東海第二発電所

耐震設計の基本方針について

第520回審査会合(平成29年10月17日)時の
指摘事項に対する回答

日本原子力発電株式会社

図2 遠心Vベルト式ファン構造図

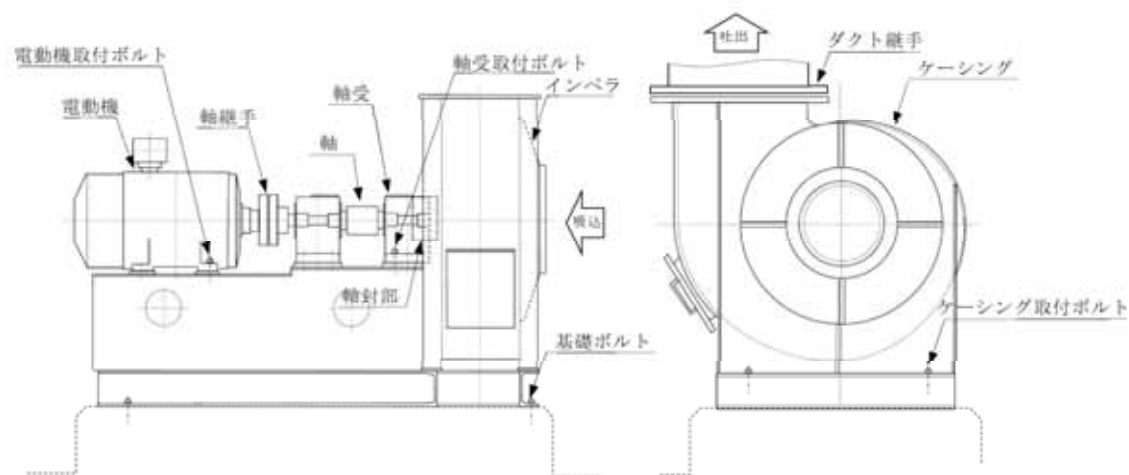
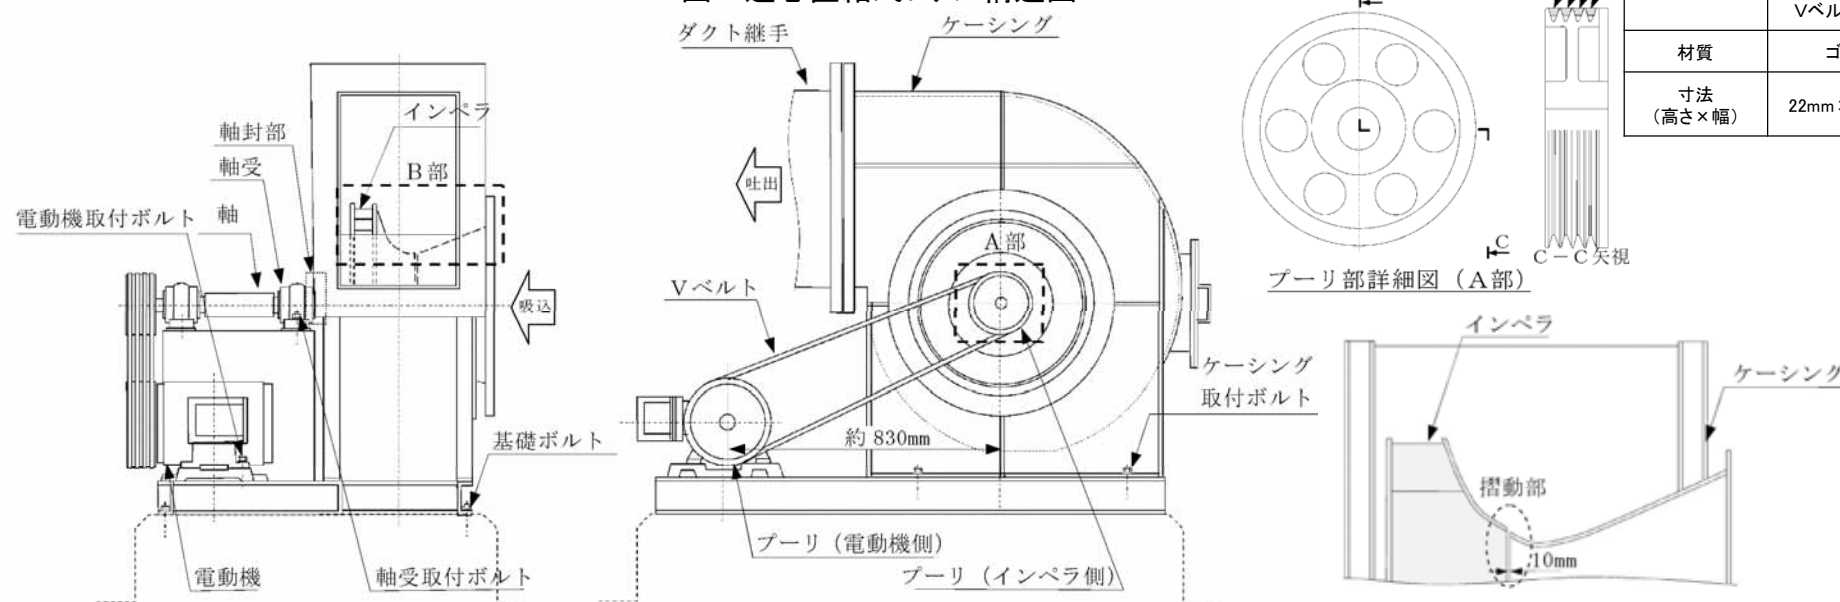
- ◇ 遠心Vベルト方式ファンは、電動機からインペラへの伝達がVベルト構造を有しており、軸継手を介して伝達する遠心直結式ファンとは構造が異なるため、当該部位に着目し、地震時異常要因分析を実施する。

伝達機能(Vベルト部)としてプーリを含めた軸及び電動機シャフトは、剛構造であるため地震時に発生する荷重は通常運転時に比べて十分小さくなるものと考えられる、このため、地震時に発生する軸及び電動機シャフト間の相対変位によりVベルトの脱落や落下に至ることはなく、動的機能に影響を及ぼすことはないものと考えられる。

なお、Vベルト本体はファン運転時に発生する荷重に比べ、地震による慣性力により発生する荷重は質量も小さく軽微であり、張力を負荷されていることからVベルトがプーリから外れることはなく、伝達機能に影響を及ぼすことはない考える。

図4 遠心Vベルト式ファン地震時異常要因分析図【東海第二】

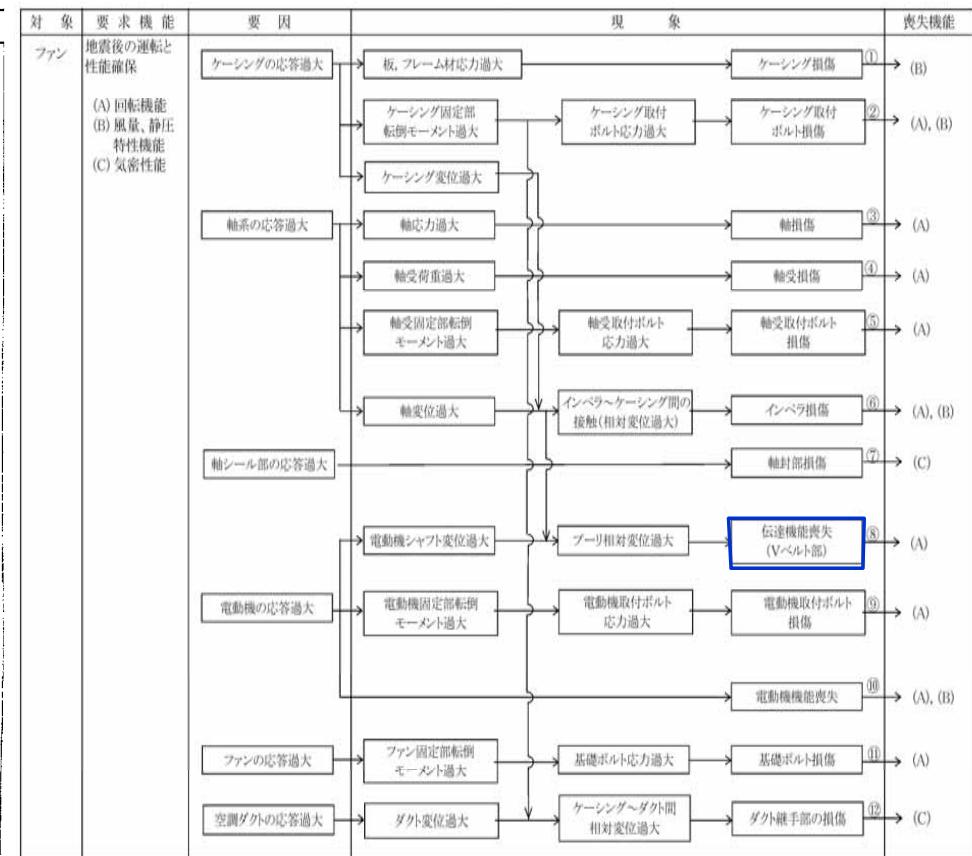
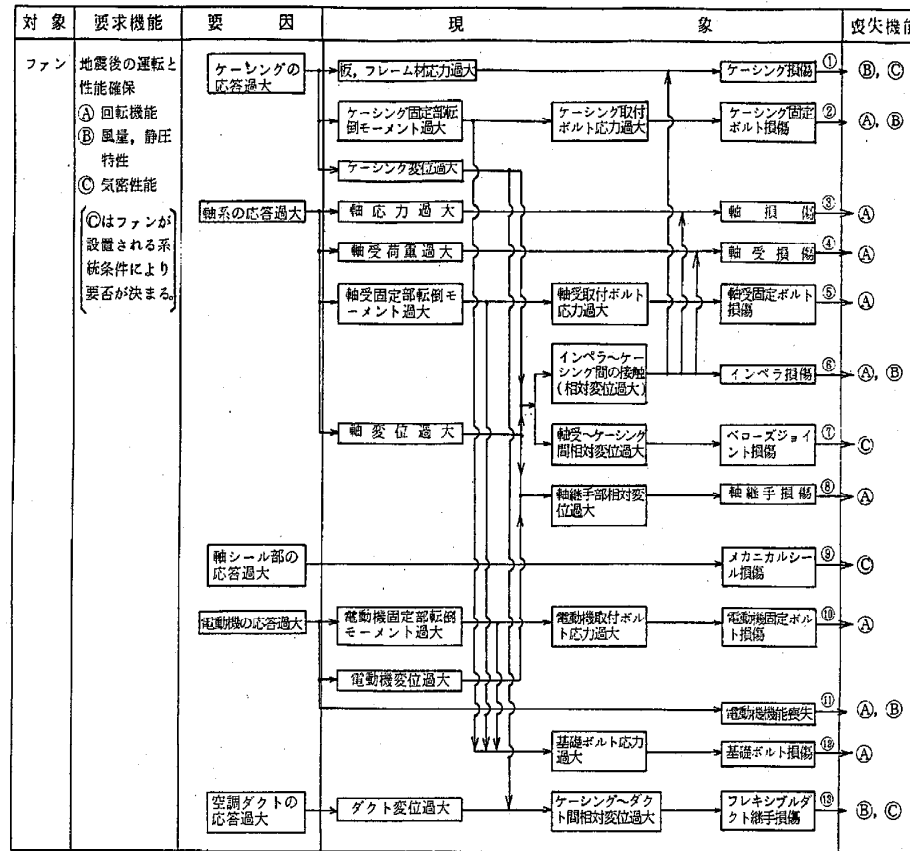
遠心Vベルト式ファンの要因分析の結果、遠心直結式ファンとほぼ同様の評価項目となったが、遠心Vベルト式ファンにおける新たな評価項目として、軸及び電動機シャフト変位の増大により、Vベルト部の伝達機能が喪失すれば回転性能の喪失に至るため、伝達機能(Vベルト部)を抽出した。(図3及び図4参照)

耐特委における類似機器の評価項目に対して、一部構造の異なる部位として伝達機能(Vベルト部)が抽出されたが、上述のとおり動的機能に影響を及ぼすことはないものとする。当該部位に対する評価については、剛構造であることから既往の評価方法を踏まえて検討が可能である。よって耐特委で検討された遠心直結式ファンをベースとした評価は可能であるものとする。

図6 スクリュー式ポンプ構造図

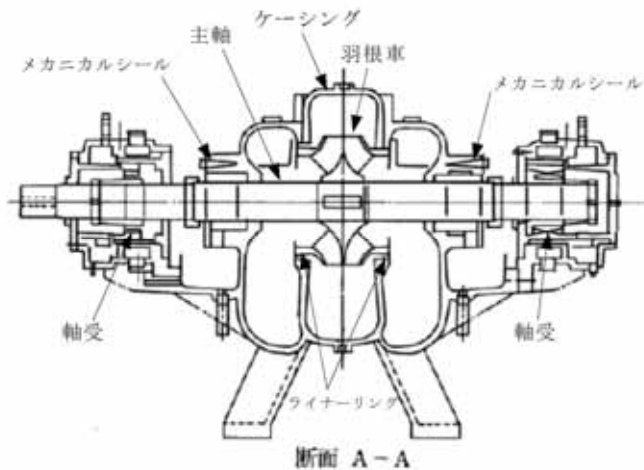
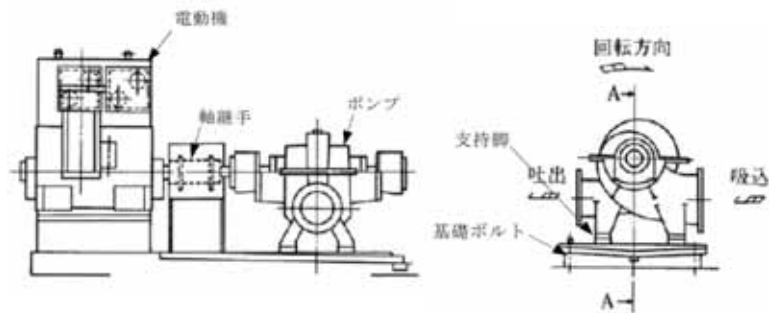
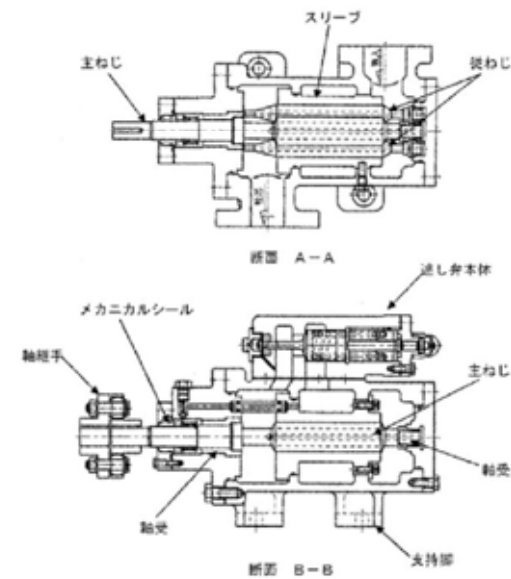
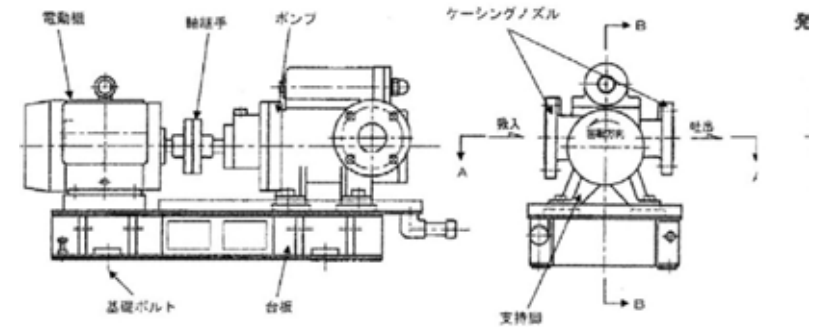
- ◇ スクリュー式ポンプは、遠心式横形ポンプと内部流体を吐出する構造が異なるため、当該部位に着目し、地震時異常要因分析を実施する。

摺動部の検討について、ポンプケーシング及びスクリー式ポンプの回転体(ねじ部)は、剛構造であり、地震荷重が通常運転荷重に比べて十分小さいと考えられ、また地震によりスクリー式の摺動部は、回転体(ねじ部)がケーシングに接触することはないと考える。

また、逃がし弁については、ばね式であるため、JEAG4601に定める安全弁の機能維持確認済加速度を用いた評価を行うが、剛構造であるケーシングに設置されており、弁に作用する加速度は小さく機能維持上問題ないものと考ええる。

図8 スクリュー式ポンプ地震時異常要因分析図【東海第二】

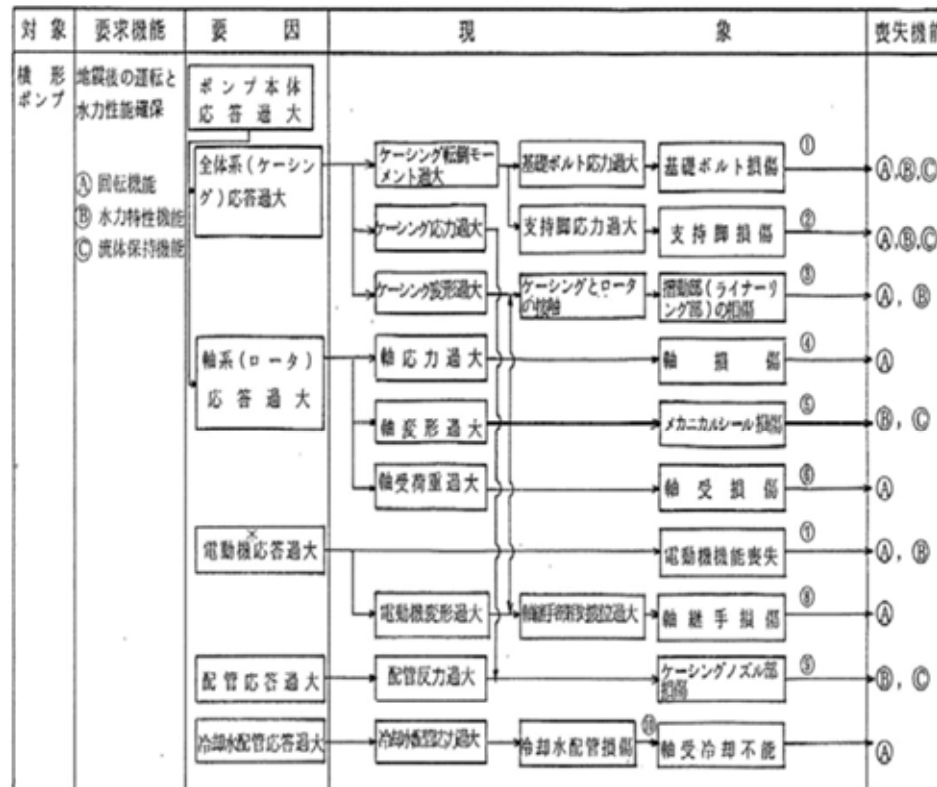
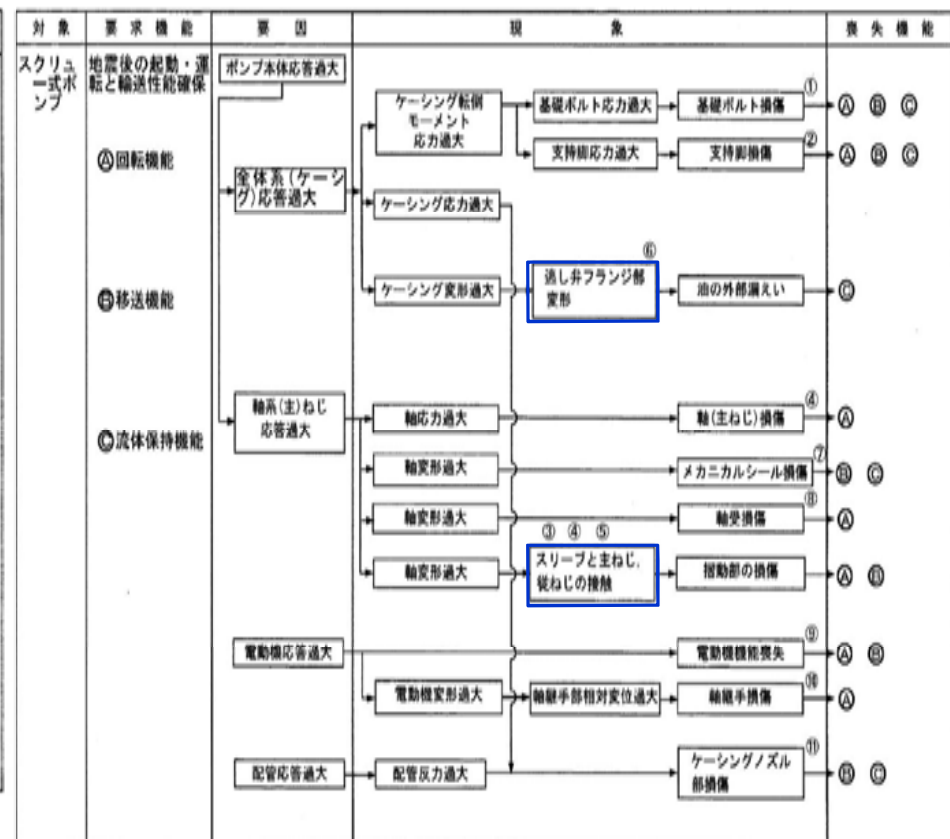
スクリー式ポンプの要因分析の結果、遠心式横形ポンプとほぼ同様の評価項目となった。スクリー式ポンプにおける新たな評価項目としては、摺動部及び逃がし弁を抽出した。摺動部については、遠心式横形ポンプと同じ評価項目を有するが、摺動部の検討を行う際の構成する部品(回転体)が異なるため抽出した。(図7及び図8参照)

耐特委における類似機器の評価項目に対して、一部構造の異なる部位として摺動部及び逃がし弁が抽出されたが、上述のとおり動的機能に影響を及ぼすことはないものとする。当該部位に対する評価については、剛構造であることから既往の評価方法を踏まえて検討が可能である。よって耐特委で検討された遠心式横形ポンプをベースとした評価は可能であるものとする。

図10 ギヤ式ポンプ構造図

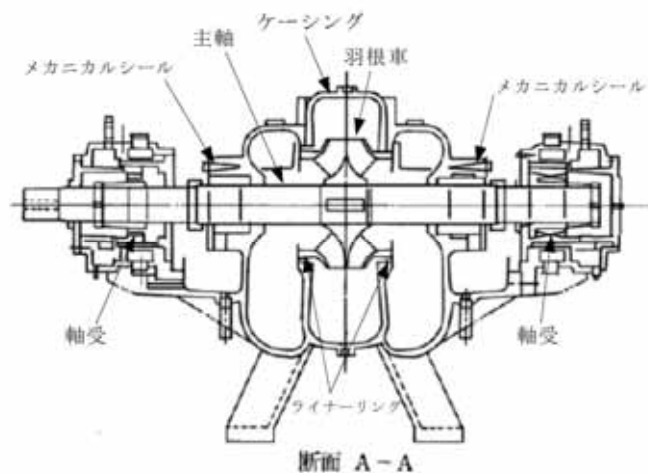
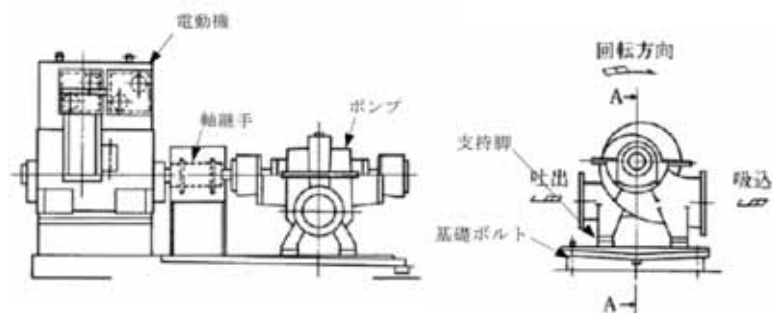
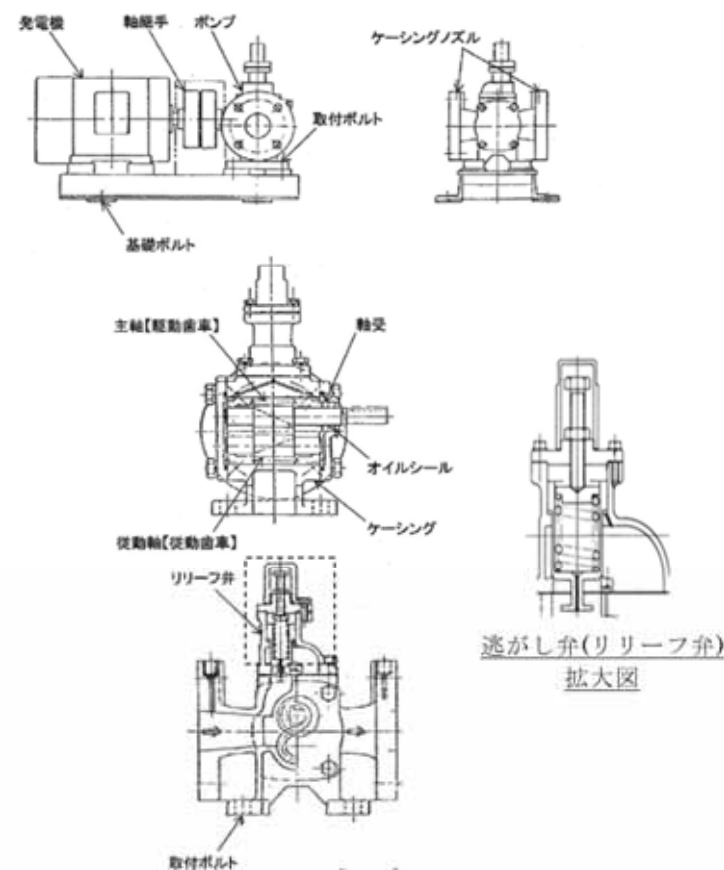
- ◇ ギヤ式ポンプは、遠心式横形ポンプと内部流体を吐出する構造が異なるため、当該部位に着目し、地震時異常要因分析を実施する。

摺動部の検討について、ポンプケーシング及びギヤ式ポンプの回転体(ギヤ部)は、剛構造であり、地震荷重が通常運転荷重に比べて十分小さいと考えられ、また地震によりギヤ式の摺動部の評価は、回転体(ギヤ部)がケーシングに接触することはないと考える。

また、逃がし弁については、剛構造であるケーシングに設置されており、弁に作用する加速度は小さいと考えられる。また逃がし弁はばね式であるため、JEAG4601に定める安全弁の機能維持確認済加速度を用いた評価を行うことで機能維持に影響を及ぼすことはないと考える。

図12 ギヤ式ポンプ地震時異常要因分析図【東海第二】

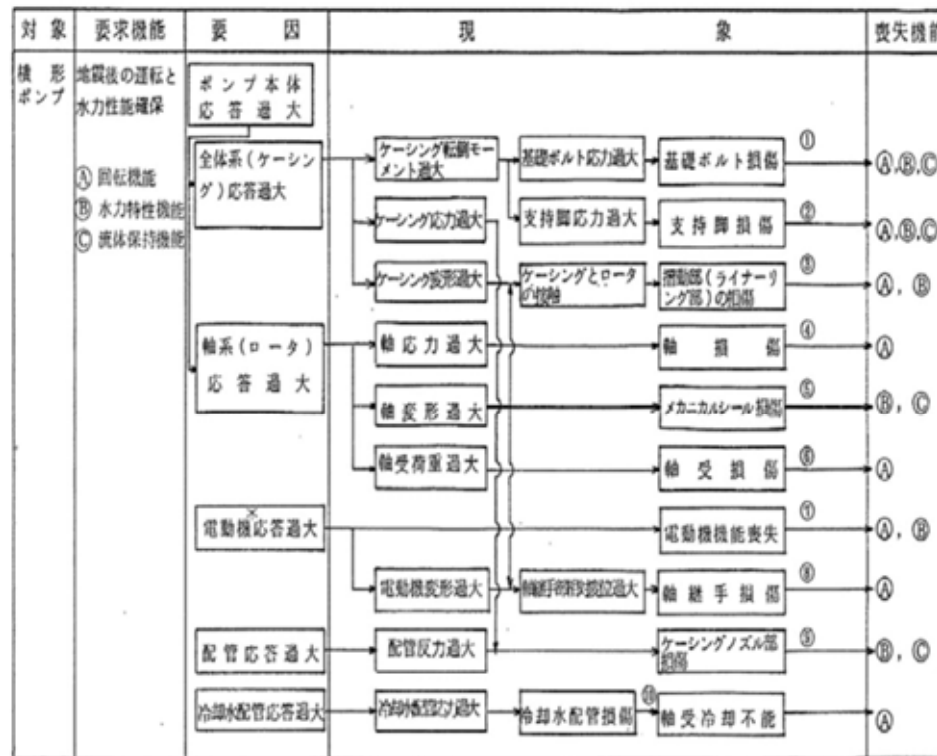
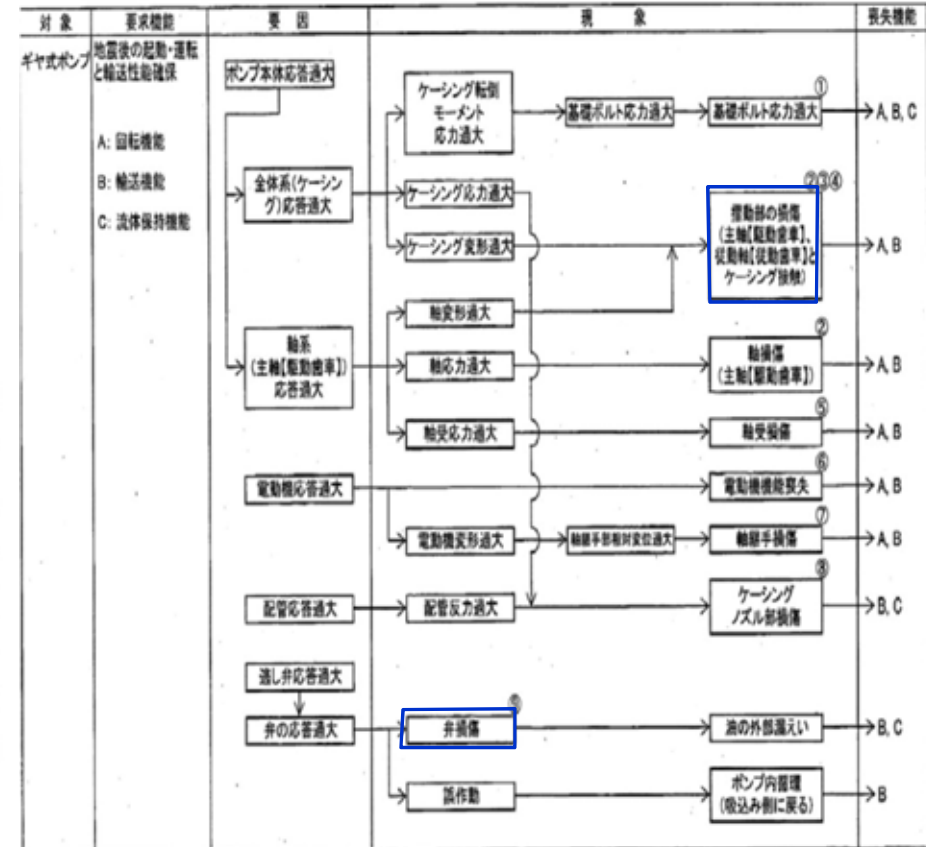
ギヤ式ポンプの要因分析の結果、遠心式横形ポンプとほぼ同様の評価項目となった。ギヤ式ポンプにおける新たな評価項目としては、摺動部及び逃がし弁を抽出した。摺動部については、遠心式横形ポンプと同じ評価項目を有するが、摺動部の検討を行う際の構成する部品(回転体)が異なるため抽出した。(図11及び図12参照)

耐特委における類似機器の評価項目に対して、一部構造の異なる部位として摺動部及び逃がし弁が抽出されたが、上述のとおり動的機能に影響を及ぼすことはないものとする。当該部位に対する評価については、剛構造であることから既往の評価方法を踏まえて検討が可能である。よって耐特委で検討された遠心式横形ポンプをベースとした評価は可能であるものとする。
